*Ministero dell' Ambiente  
e della Sicurezza Energetica*  
DIREZIONE GENERALE VALUTAZIONI AMBIENTALI

**OGGETTO: [ID: 10818] Valutazione preliminare ai sensi dell'art.6, commi 9 del D.Lgs. 152/2006 relativa al progetto di integrale ricostruzione di un impianto eolico composto da 10 aerogeneratori di potenza unitaria 6,6 MW per una potenza complessiva di 66,6 MW e relative opere di connessione alla RTN nel Comune di Foiano di Val Fortore (BN) in località "Monte Barbato - Piano del Casino" e nel Comune di Montefalcone di Val Fortore (BN), con smantellamento di 47 aerogeneratori di potenza pari a 33,20 MW.  
Proponente: EDISON Rinnovabili S.p.A.  
Valutazione preliminare ai sensi dell'art. 6 comma 9 del D.Lgs. 152/2006. Nota tecnica.**

Si riporta nel seguito un estratto degli elaborati predisposti dal Proponente con l'inquadramento su ortofoto dello stato di fatto e di progetto.

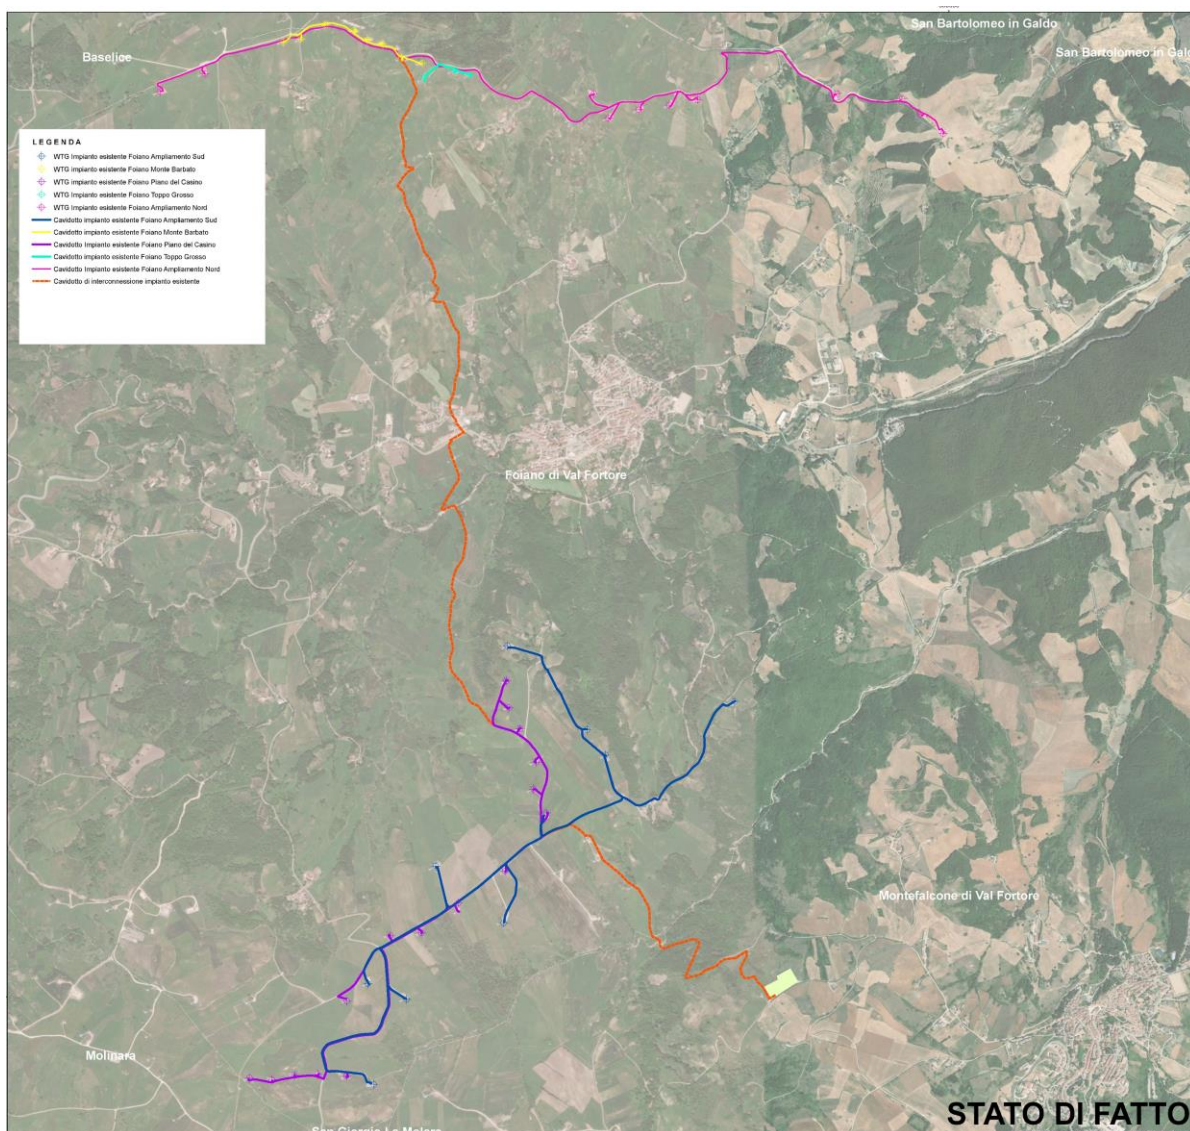
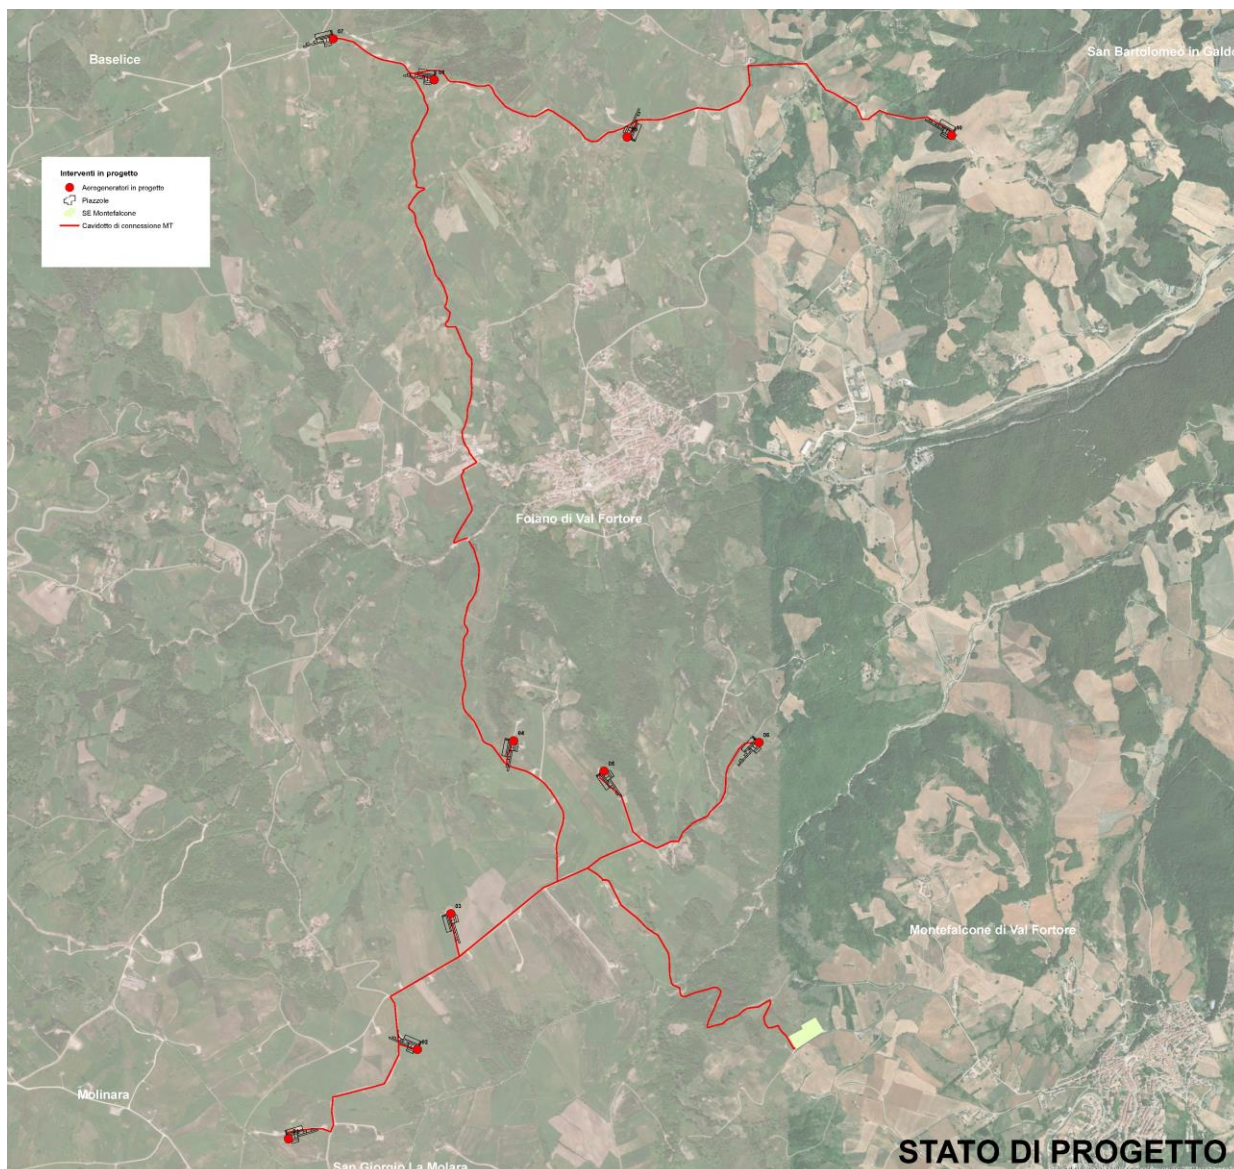
L'analisi dei principali parametri dimensionali che caratterizzano la proposta progettuale in esame mostra differenze significative rispetto alle valutazioni svolte nell'ambito della Valutazione di Impatto Ambientale, conclusa presso la Regione Campania, tali da non poter essere trascurate.

Sebbene il progetto preveda una riduzione del numero degli aerogeneratori, l'altezza massima stimata risulta più che raddoppiata, passando, a seconda dello specifico modello di WTG da 68m ovvero 81m di altezza a 180m. Tale circostanza è da ritenersi meritevole di particolare attenzione rispetto ai possibili impatti ambientali, incluso quello paesaggistico e culturale.

Sebbene il progetto insista sulla stessa area di quello autorizzato e consista nella riduzione del numero e quindi della densità degli aerogeneratori, l'aumento considerevole dell'altezza totale delle macchine porta a dover valutare impatti diversi e su un territorio più vasto. E' opportuno sottolineare che, sulla base di quanto rappresentato in istanza, le valutazioni sull'impatto ambientale propedeutiche alla realizzazione dell'impianto esistente sono state concluse con provvedimento di VIA rilasciato dalla Regione Campania con DD/115 del 27/03/2008. Pertanto non si possono escludere condizioni al contorno diverse da quelle analizzate al momento del rilascio delle autorizzazioni sopra citate.

In tal senso si evidenzia che appare riduttivo ritenere che ci possa essere un miglioramento dell'impatto visivo correlato alla sola riduzione del numero di aerogeneratori. Bisogna considerare infatti che macchine molto più importanti impattano in modo diverso e possono interferire anche con contesti che, alla luce della particolare articolazione orografica del territorio in oggetto, potrebbero non essere stati considerati nel corso dei precedenti iter autorizzativi. A tal proposito, facendo riferimento agli elaborati di "Inquadramento su PPR", si rileva la presenza in prossimità dell'area dell'impianto, di numerose aree tutelate per legge ai sensi dell'art.142 del D.Lgs. 42/2004. Per tali aree, se l'impatto provocato dalla presenza dell'impianto esistente, caratterizzato da aerogeneratori di dimensioni contenute, è stata considerata nulla o trascurabile, l'installazione di macchine di dimensioni molto maggiori potrebbe condurre a valutazioni differenti.

Analogamente non si possono trascurare le possibili interferenze che l'aumento di potenza ed altezza degli aerogeneratori proposti, possano determinare nei confronti di altri fattori quali l'uso del suolo, la circolazione idrica sotterranea, la gestione dei rifiuti ed altri. Tali impatti, nuovi o diversi, sono associati ad esempio all'inevitabile maggiorazione delle strutture di fondazione quali platee e palificazioni.

Premesso quanto sopra, considerato che in esito alle modifiche proposte, nonostante la riduzione del numero di aerogeneratori e nonostante questi insistano sul medesimo territorio, risulta un progetto diverso dal punto di vista ambientale rispetto a quello autorizzato e, non potendo escludere la possibilità che lo stesso possa avere impatti diversi, significativi e negativi rispetto a quelli già valutati, si propone che il progetto, per come modificato con la proposta in esame, sia da sottoporre a Verifica di assoggettabilità a VIA, secondo le disposizioni di cui all'art.19 del D.Lgs.152/2006.
